**URGENTE - Avviso di sicurezza**  
**Supporto paziente**

**Aggiornamento dell'hardware del supporto paziente (12NC 989001087431)**

FSN MA-FCO 71200185

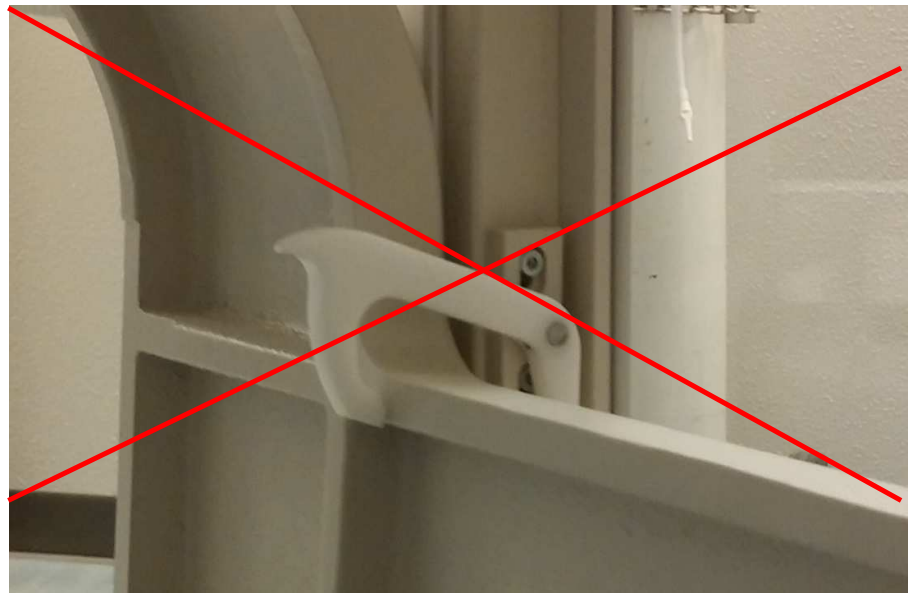
<b>PRODOTTI INTERESSATI</b>	Supporto paziente (NC989001087431)
<b>DESCRIZIONE DEL PROBLEMA</b>	<p>Il poggiatesta del supporto paziente per le procedure di unione può essere fissato in posizione verticale. Se il morsetto di fissaggio (gancio) non si trova nella posizione di osservazione corretta, il poggiatesta non viene bloccato saldamente. Se dovesse cadere, potrebbe ferire il piede o la gamba del paziente o dell'operatore (ad esempio durante lo spostamento del supporto o a causa di un errato fissaggio successivamente allo spostamento del poggiatesta in posizione verticale).</p> <p>Affinché si verifichi questa condizione, devono sussistere i seguenti fattori:</p> <ul style="list-style-type: none"> <li>• le cerniere a frizione sono usurate in modo diverso su entrambi i lati;</li> <li>• il gancio non tiene;</li> <li>• l'operatore non controlla che il gancio blocchi saldamente il poggiatesta;</li> <li>• il poggiatesta cade inaspettatamente se toccato o durante il trasporto;</li> <li>• il piede o la gamba si trovano in "area di destinazione";</li> <li>• il piede si trova in un'"area pericolosa".</li> </ul>

<b>RISCHI CONNESSI</b>	Il gancio non consente di mantenere correttamente il poggiatesta in posizione verticale. Pertanto, il poggiatesta può cadere oppure oscillare, ferendo l'operatore o il paziente.
<b>COME IDENTIFICARE I PRODOTTI INTERESSATI</b>	Il problema riguarda tutti i supporti paziente (NC989001087431)

Il cliente/utente deve sempre verificare che il gancio sia nella posizione corretta e bloccato, conformemente alle Istruzioni d'uso. (Premere il gancio fino alla posizione di blocco). Verificare che il gancio sia nella posizione mostrata nella figura con la freccia verde

<b>PROGRAMMA DI INTERVENTO PHILIPS</b>	<p>Philips ha deciso di riprogettare:</p> <ul style="list-style-type: none"> <li>• cerniere a frizione di ricambio più resistenti per la pedana</li> <li>• installazione del gancio modificato per la pedana (adattata alle nuove cerniere a frizione)</li> <li>• cilindro del freno sotto la pedana per ridurre al minimo il livello di energia cinetica</li> </ul> <p>Un responsabile tecnico Philips La contatterà non appena il kit di intervento sarà pronto per l'implementazione.</p> <p>Per comunicare con Philips in merito a questo programma, fare riferimento al codice FCO-71200185.</p>
<b>ULTERIORI INFORMAZIONI E ASSISTENZA</b>	<p>Per ulteriori chiarimenti e per ricevere assistenza, La invitiamo a contattare l'organizzazione locale di Philips:</p> <p><b>0800 80 3000</b></p>
